Recommandations de la MRAE :

Le suivis post implantation des parcs éoliens de La Bouchère et des Quatre Vallées II ont été pris en compte et étudiés pour l'étude d'impact du projet éolien de Courdemanges. VALOREM (porteur de projet) et ENVOL (bureau d'étude en charge du milieu naturel) ont fait le choix de sélectionner ces deux parcs en raison de leur proximité géographique avec le projet éolien de Courdemanges. Le parc de la Bouchère se situe en effet, en partie au sein de l'aire d'étude immédiate. Le parc des Quatre Vallées est à proximité de cette même aire d'étude. Et à respectivement 600 mètres et 3,3 km du projet de Courdemanges. Cette sélection s'est donc basée sur une logique de contexte similaire (Bouchères) ou de géographie relativement proche (Quatre Vallée II).

1. Projet et environnement

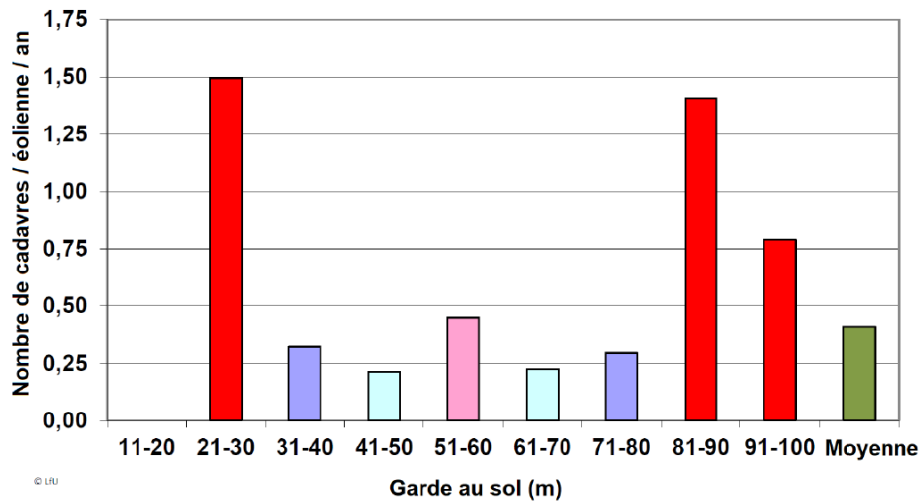
L'Ae recommande de préciser quelle sera la hauteur minimale de la garde au sol, en privilégiant une garde au sol d'au moins 40 m au vu de la richesse particulièrement forte des populations de chauves-souris (cf paragraphe 2.1. ci-après).

Le porteur de projet précise que la hauteur minimale de garde au sol des éoliennes du projet est indiquée notamment en page 445 de l'étude d'impact écologique complète. Chapitre 2.2. Présentation des caractéristiques techniques du projet ; figure 178 : Descriptif technique des éoliennes. Dans ce tableau, il est précisé que les éoliennes auront **une hauteur sol-bas de pale minimale de 30m**. Ce tableau est par ailleurs précédé d'un texte explicatif sur le choix des caractéristiques des éoliennes. Il est en effet précisé qu'au vu des contraintes auxquelles doit faire face le parc, une garde au sol de plus de 40 mètres n'est pas envisageable. La contrainte principale étant les plafonds aéronautiques qui ne permettent pas d'envisager des turbines aux gabarits plus élevés permettant d'augmenter la hauteur de garde au sol.

Carte 14 : Localisation du projet par rapport aux zones favorables à l'éolien en Champagne-Ardenne

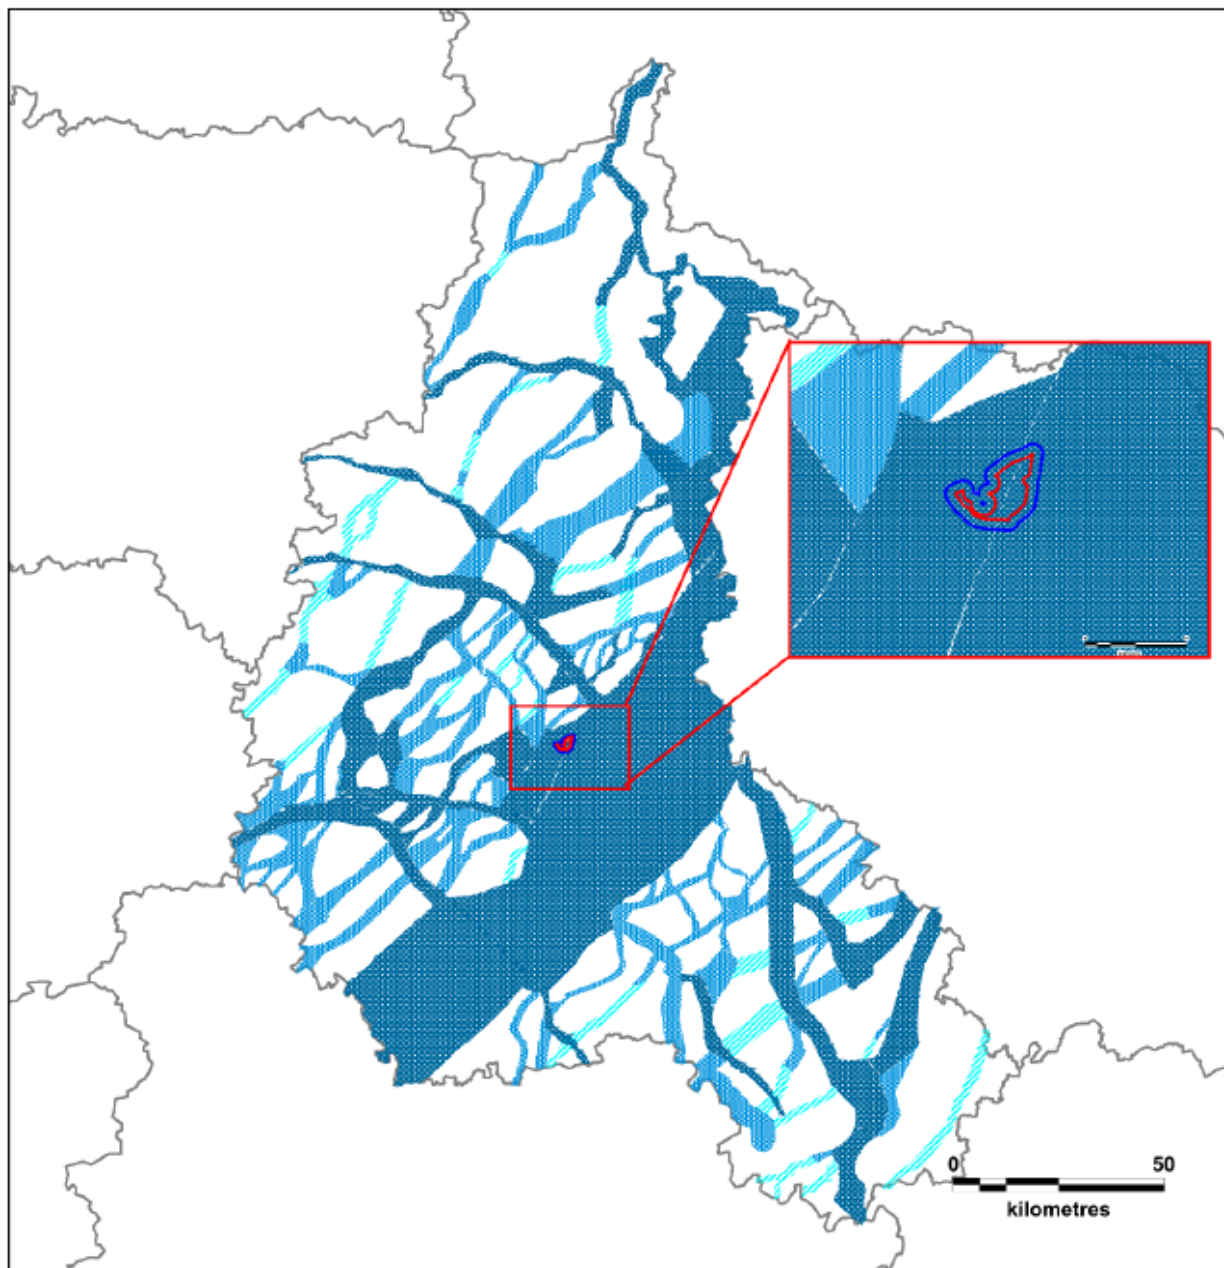
Le site du projet éolien de Courdemanges se situe au niveau d'une zone à enjeux majeurs en raison de sa localisation au sein du couloir principal de migration (les éoliennes sont implantées parallèlement à ce couloir) identifié d'après le schéma régional éolien (SRE) de Champagne-Ardenne.

L'Ae constate que ce couloir de migration essentiel est déjà impacté par les parcs éoliens existants. Elle estime que le projet ne pourrait qu'apporter un impact supplémentaire sur ce couloir à protéger et que la proximité de parcs existants ne peut en rien justifier d'accroître l'impact sur un couloir aussi sensible.

Bien que située dans une zone à enjeux majeurs, le schéma régional éolien (SRE) précise que **la zone du projet se trouve au sein d'une zone favorable au développement de l'éolien en Champagne-Ardenne (Cf carte ci-après).**

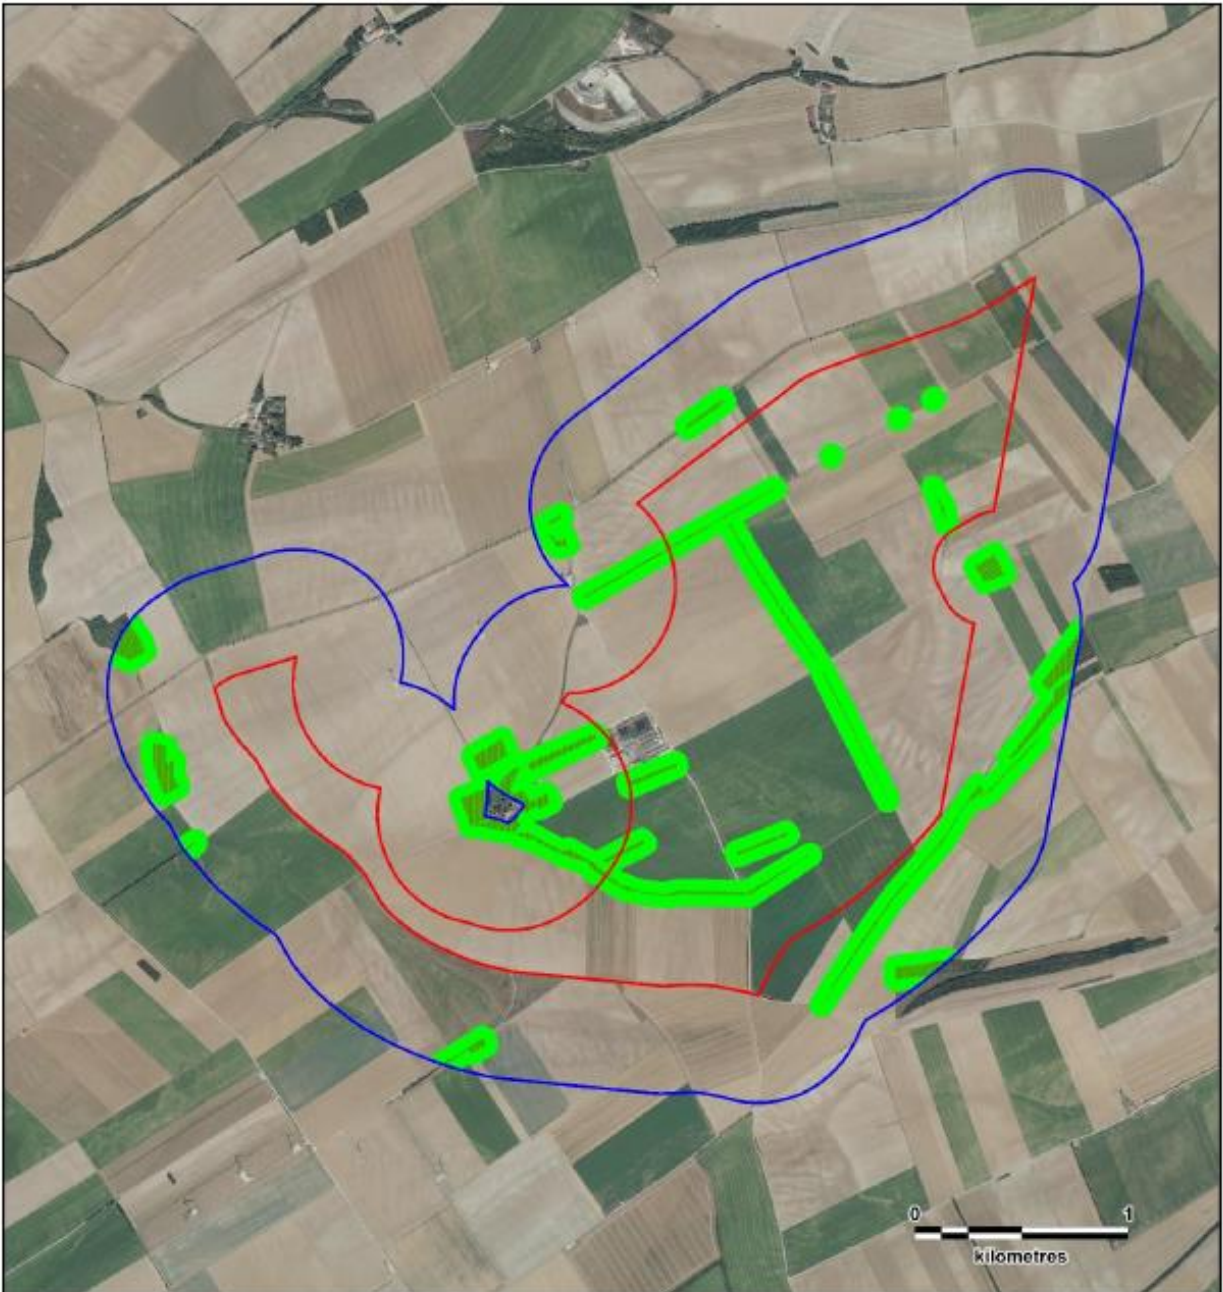
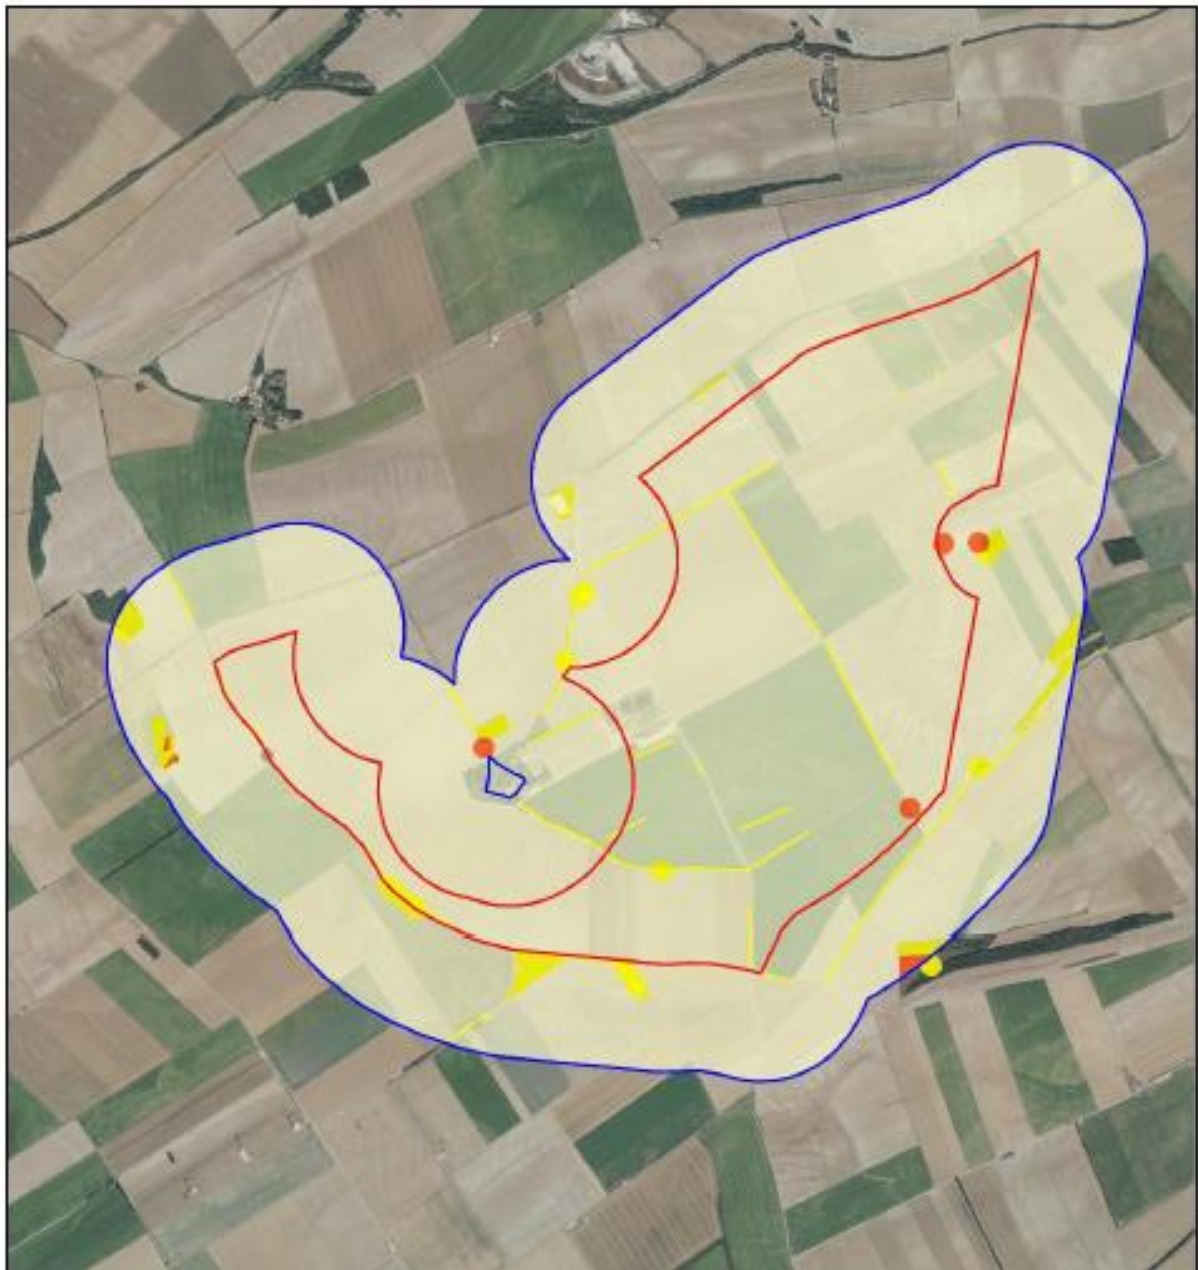
Dans le projet retenu, deux éoliennes se positionnent respectivement à 144 m et 164 m en bout de pale des haies les plus proches en ne respectant pas un éloignement de 200 m en bout de pale des haies.

L'Ae recommande de trouver une alternative dans laquelle toutes les éoliennes se trouvent à plus de 200 m en bout de pales des haies et boisements en vue de la richesse particulièrement forte des populations de chauves-souris.

Les éoliennes E1, E2 sont effectivement localisées à moins de 200m bout de pale-canopée, mais l'impact est à nuancer, au vu des caractéristiques des éléments végétalisés. En effet, aucune éolienne ne figure en surplomb d'habitats sensibles, et afin de préserver les différents habitats (Cf. Cartes ci-dessous).
